## Umhverfis- og skipulagsþjónusta Hafnarfjarðarbæjar

Undirrituð, gerum eftirfarandi athugasemdir við breytingar á deiliskipulagi lóðanna við Lækjargötu 2 og Suðurgötu, í samræmi við 1. Mgr 43. gr. skipulagslaga nr. 123/2010, sem samþykkt var á fundi Skipulags- og bygginarráðs Hafnarfjarðar þann 09.02.2018.

### Athugasemdir við breytingar á deiliskipulagi:

Útlit Brekkugötu: Gamla Dvergshús í samanburði við deiliskipulagstillögu

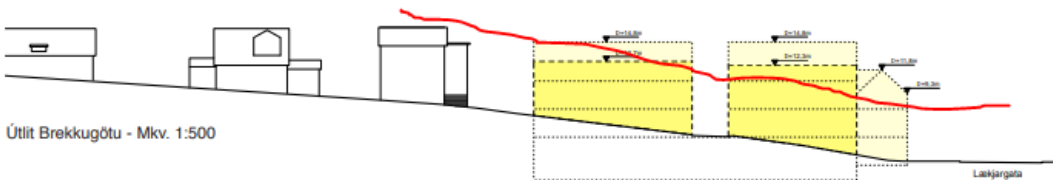
Gerð er athugasemd á lokun útsýnis með byggingu 2e sem sett er niður á auðan reit og mun blokka útsýni til vesturs fyrir íbúa Brekkugötu og Lækjargötu og jafnframt eyðileggja útsýn vegfarenda um Suðurgötu, Lækjargötu, Strandgötu og Fjarðargötu, uppá Hamarinn og eina helstu heillegu götumynd húsa á Íslandi sem eru yfir 100 ára gömul.
